# AVIS DU CONSEIL NATIONAL DE LA PROTECTION DE LA NATURE

Référence Onagre du projet : n°2022-02-13d-00272    Référence de la demande : n°2022-00272-030-001

Dénomination du projet : Parc éolien d'Ormersviller

## **Demande d'autorisation environnementale - Date de mise à disposition :**

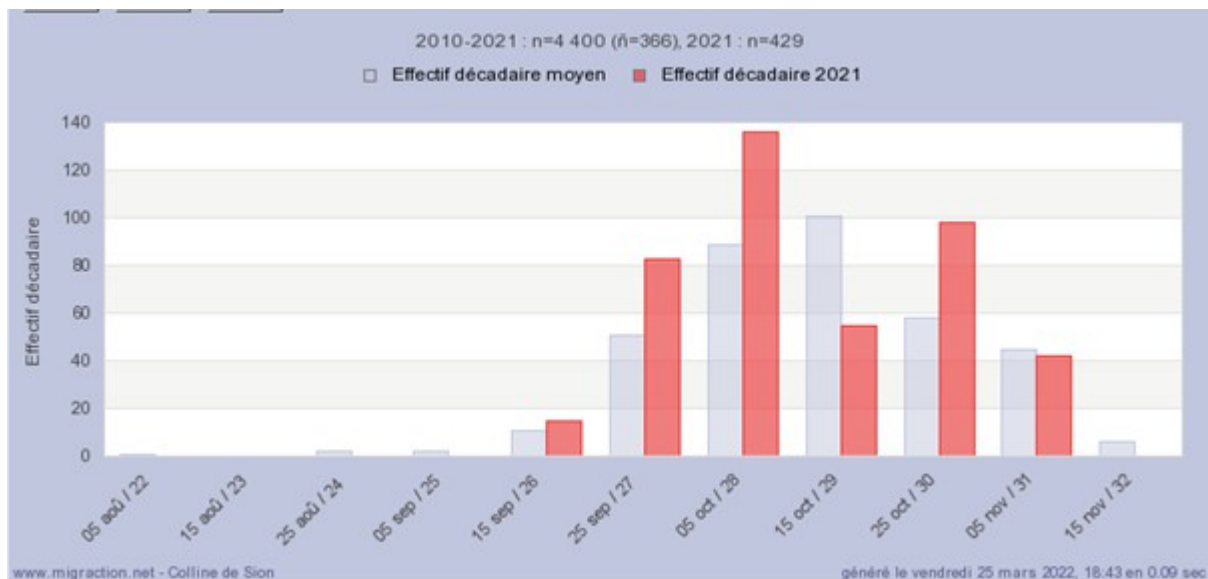
Il y a une certaine confusion entre évitement et réduction, bien qu'un guide assez précis ait été rédigé par le MTE il y a 4 ans déjà. L'espacement des éoliennes, par exemple, ne saurait être assimilé à de l'évitement.
